東海第二発電所 審査資料	
資料番号	TKK 審-9 改0
提出年月日	平成30年3月15日

東海第二発電所

運転期間延長認可申請書における燃料有効長頂部の
寸法値に係る対応のうち
数値の妥当性確認結果について

日本原子力発電株式会社

図 1.2.3-2 蒸気暴露試験条件-1
(BWR プラントの LOCA 時の原子炉格納容器内の雰囲気気を包絡)

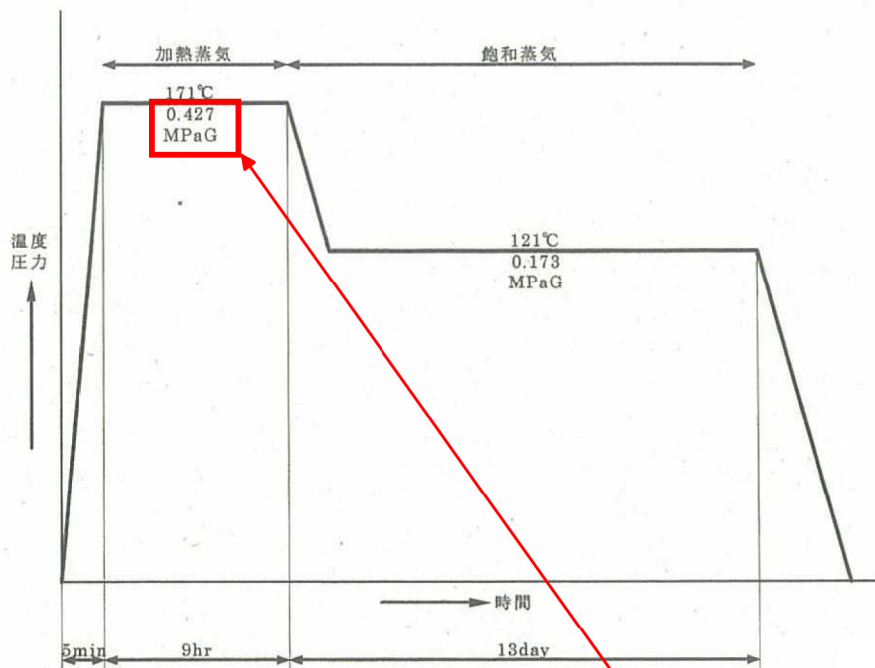
難燃CVケーブル長期健全性
試験条件(AGAガイド)
事故時雰囲気曝露最高圧力

取違えた数値

管理No. 9
正：0.177MPa

本来記載すべき数値
